项 目 名 称：吉林化纤自带负荷配置 30 万千瓦风电项目

(国能通榆新发 10 万)

## 专家意见修改清单

## 吉林化纤自带负荷配置 30 万千瓦风电项目（国能通榆新发 10 万） 环境影响报告表专家评审意见

附图 4 升压站平面布置图 (2)

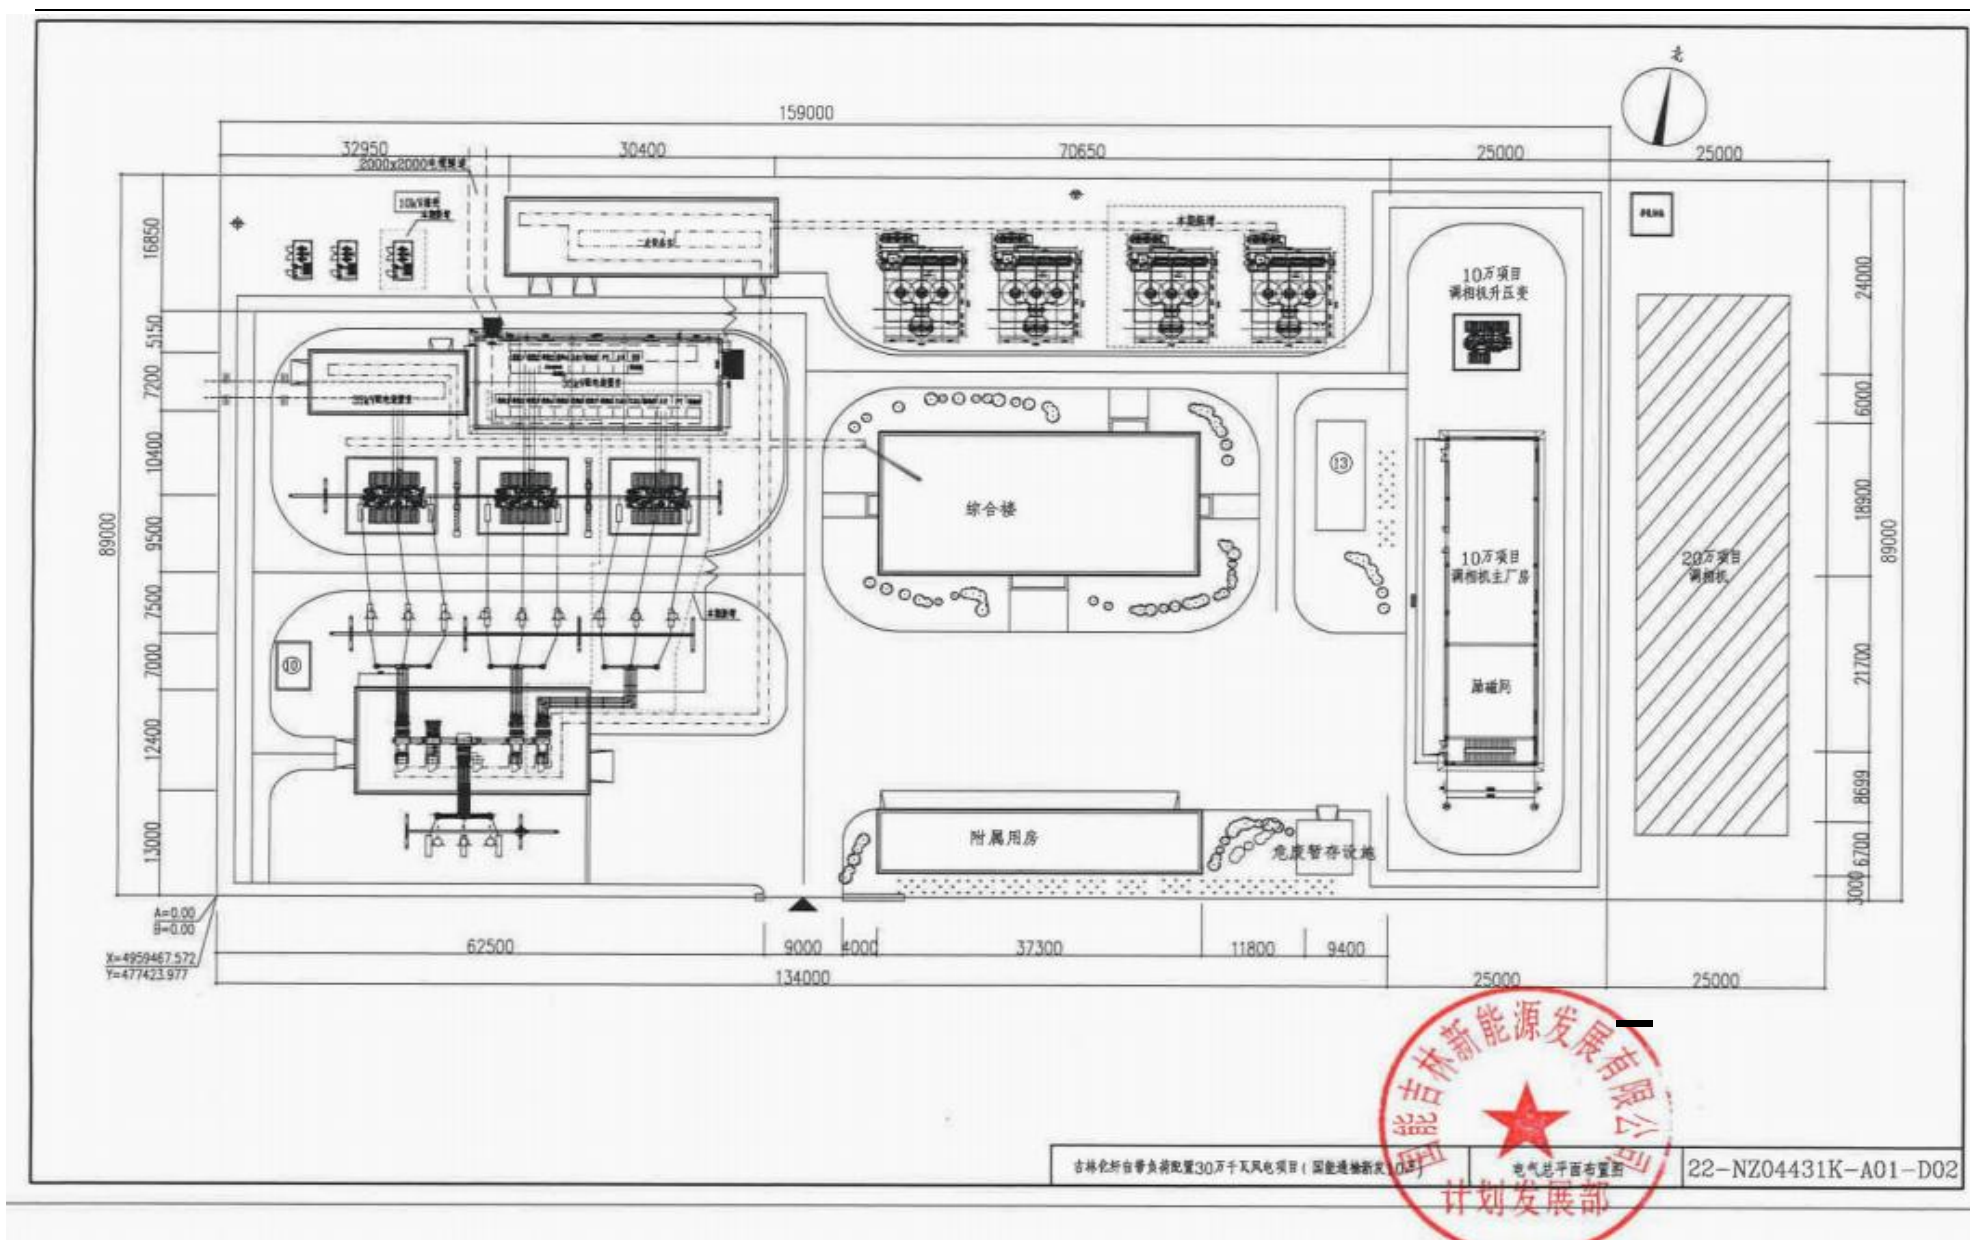
4. 细化项目噪声源、噪声参数、噪声设备分布等,复核噪声源强及噪声预测结果;充实风险防控及应急措施;结合升压站扩建内容,完善危废储存的相关环保要求,并完善项目地下水、土壤污染防治措施。
5. 复核生态环境保护措施监督检查清单
6. 完善附图:土地利用现状图中应标记风机位置;补充本项目升压站及风机周边环境敏感目标分布图;细化升压站总平面布置图(明确本次依托工程的建设位置,临时设施的位置);风机施工布置图(包含施工场地、吊装场地及沉淀池等);补充鸟类迁徙路线图。

附图 18 鸟类迁徙通道示意图

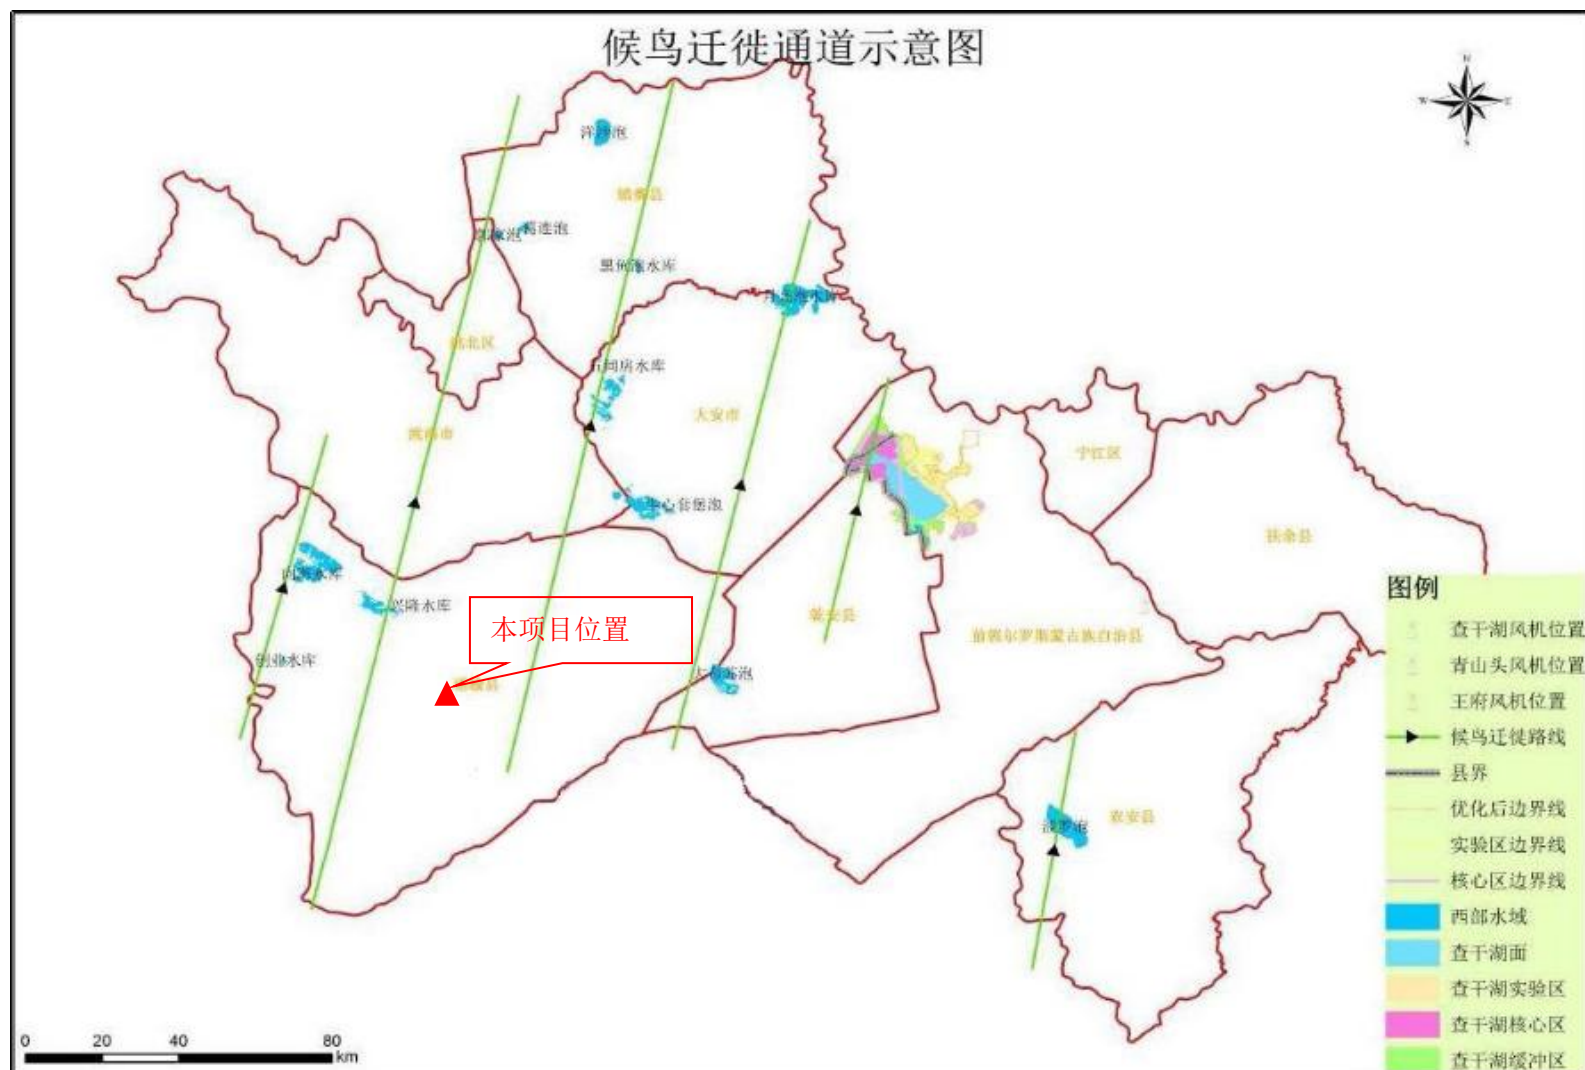
4、结合鸟类迁徙路线图及相关文件要求，充实项目建设对区域鸟类迁徙影响分析内容。

根据设计资料，“一般来说风力发风电机组的行距（盛行风向）约为5~9倍的风轮直径，列距（垂直于盛行风向）约为3~5倍的风轮直径。在进行优化时，设置风机行间距不小于4倍风轮直径”，项目风轮直径216m，则设计参考行间距不小于864m，列间距不小于648m，布设走向为东西向布设，与迁徙方向呈交叉样式，会对鸟类迁徙路径产生一定影响。项目所处位置不属于自然保护区之间候鸟主要迁徙路线内，为次要迁徙路线，详见附图，从整体上看，本项目相同生境下鸟类的种群数量密度与保护区内相比有所下降，并且鸟类对风电场会产生一定的趋避行为。项目所在区域主要为旱地，不适宜水鸟
